**MEMOIRE EN REPONSE DU CEA AUX RECOMMANDATIONS DE L'AUTORITE  
ENVIRONNEMENTALE**

**DOSSIER DE DEMANTELEMENT DE L'INB N° 56 – PARC D'ENTREPOSAGE DES DECHETS  
RADIOACTIFS**

L'avis délibéré de l'Ae n° Ae 2025-017 a été adopté lors de la séance du 27 mars 2025.

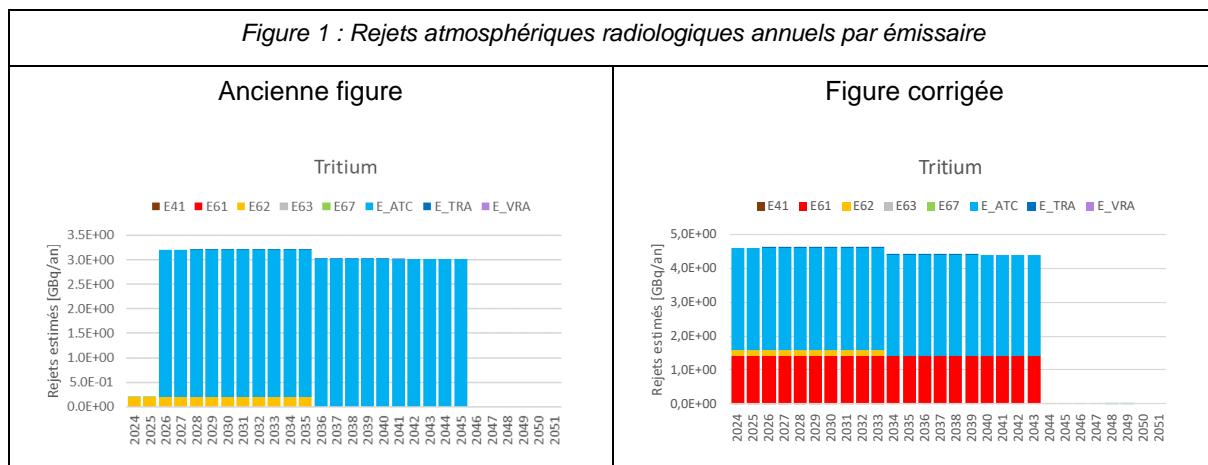
***L'Ae recommande d'expliquer les dépassements apparents des limites de rejets atmosphériques radioactifs sollicitées pour l'INB 56 par les rejets effectivement prévus, et à défaut, de les corriger et dans ce cas, de reprendre en conséquence l'évaluation des impacts sur la santé humaine et l'environnement de ces rejets.***

Dans la Pièce 3 du dossier de démantèlement, les rejets annuels atmosphériques radioactifs estimés au maximum par émissaire sont présentés selon la chronique des opérations de démantèlement (cf. figure 148 de l'Etude d'impact). Après vérification, certaines valeurs normalement identiques entre la Pièce 3 et la Pièce 7 n'ont pas été correctement corrigées dans les deux Pièces lors de la mise à jour du dossier transmis en juin 2024.

Concernant les valeurs résumées des rejets estimés, le graphique « Tritium » de la Figure 148 sera mis à jour, ainsi que le texte du § 2.2.2.2.5, pour prendre en compte les compléments de rejets canalisés estimés à 1,4 GBq/an en tritium de l'émissaire E61 (hangars H3/H4), comme précisé durant l'instruction technique du dossier de démantèlement.
